# 125 MOTOBÉCANE TYPE "LT"

## ÉVOLUTION TECHNIQUE

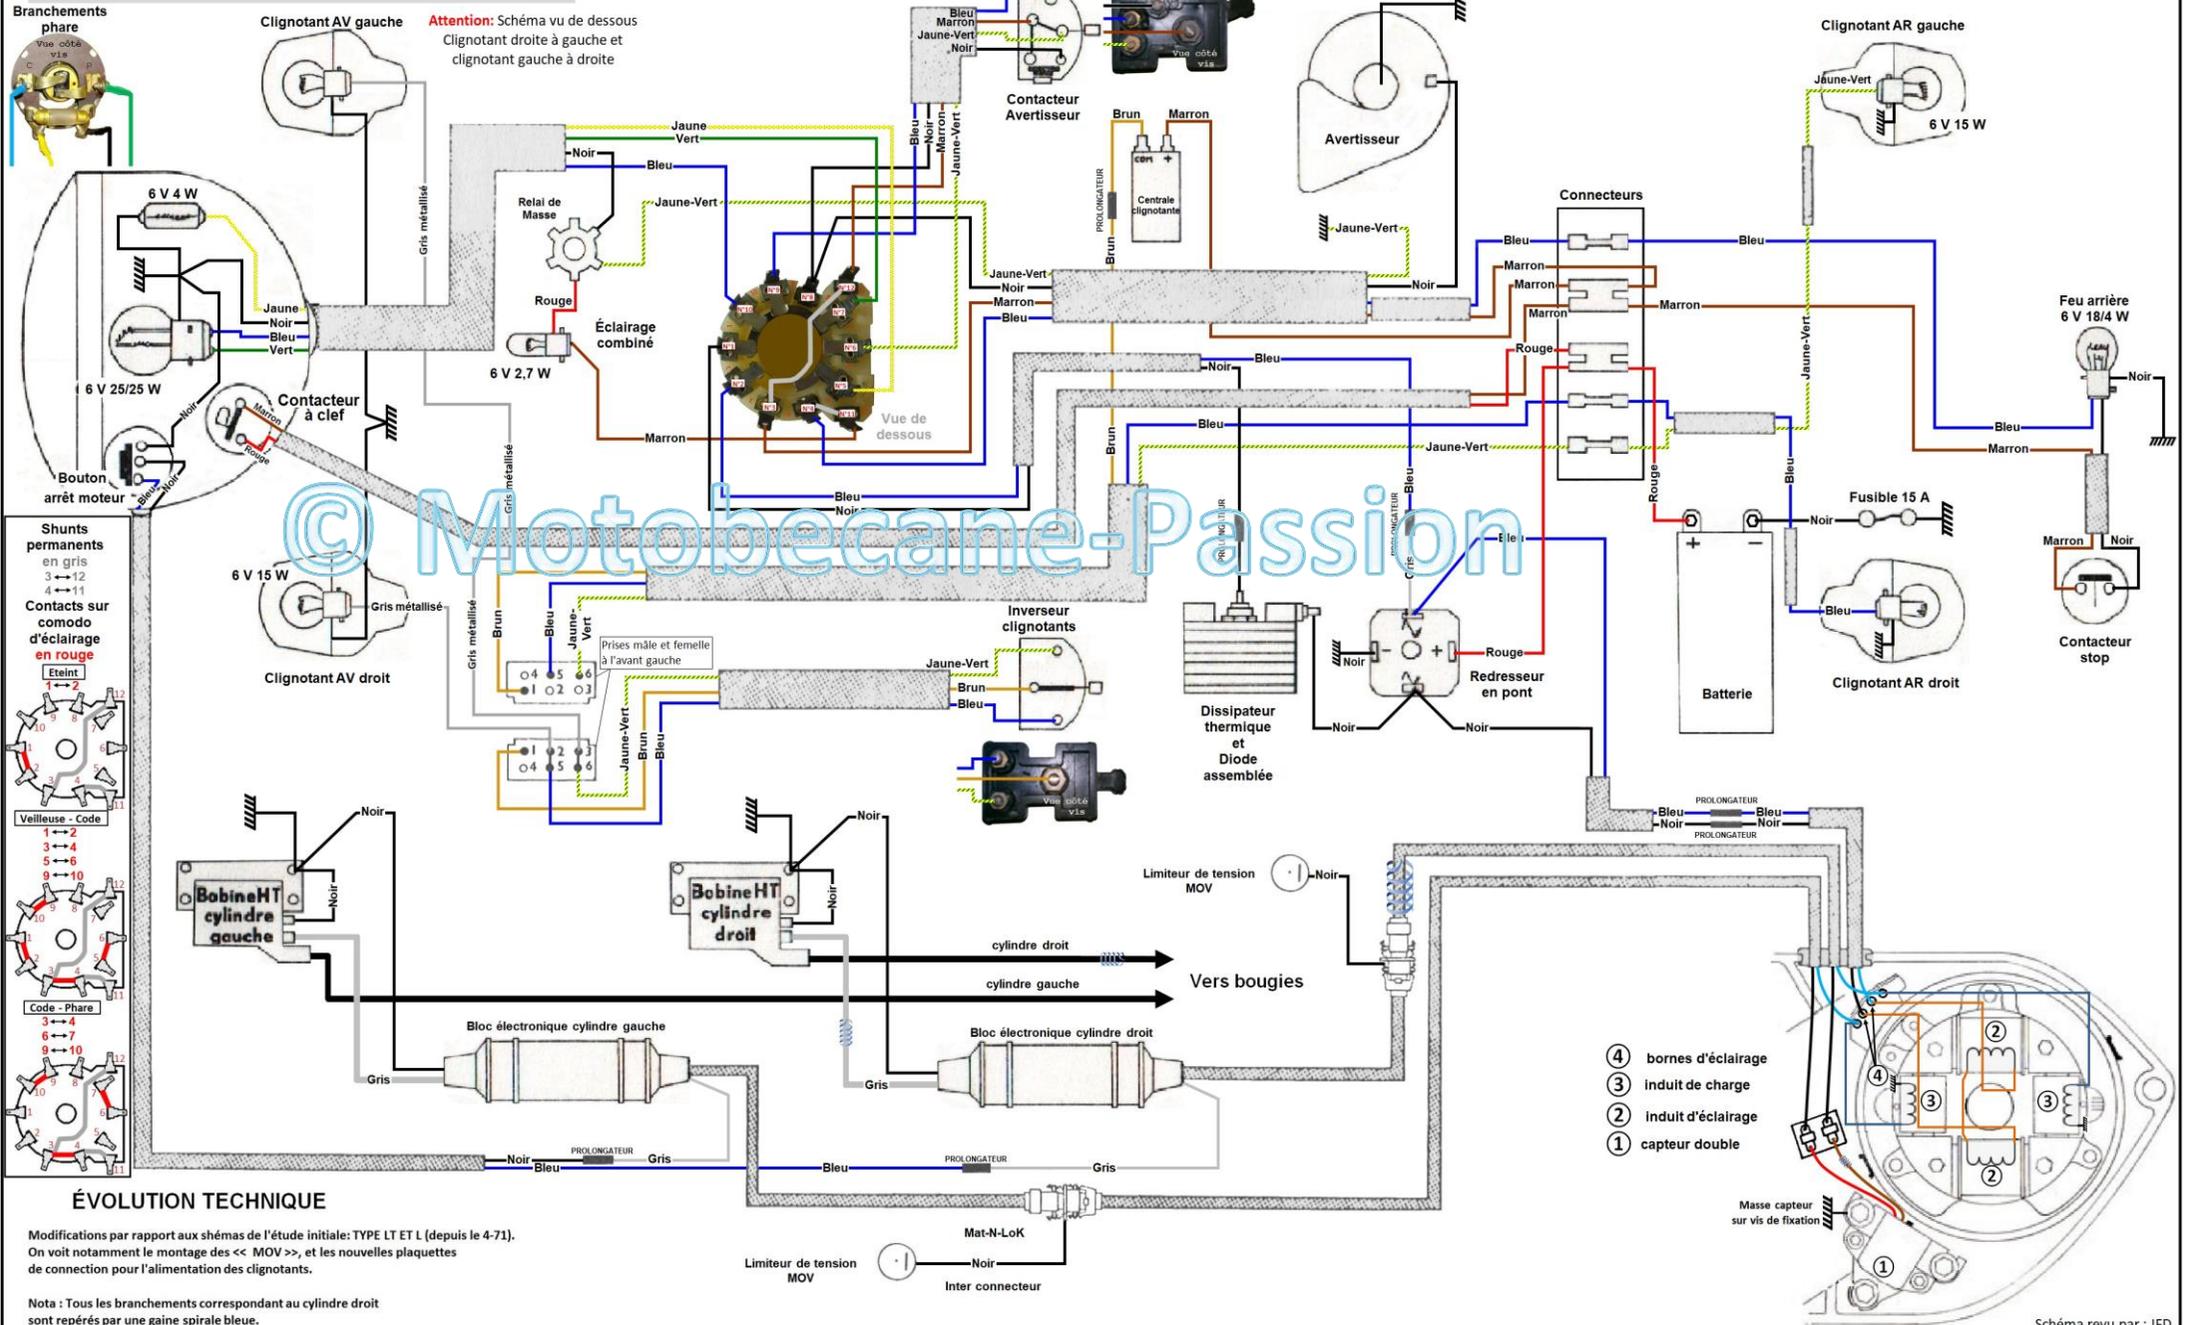
Modifications par rapport aux schémas de l'étude initiale: TYPE LT ET L (depuis le 4-71). On voit notamment le montage des « MOV » et les nouvelles plaquettes de connection pour l'alimentation des clignotants.

Nota : Tous les branchements correspondant au cylindre droit sont repérés par une gaine spirale bleue.
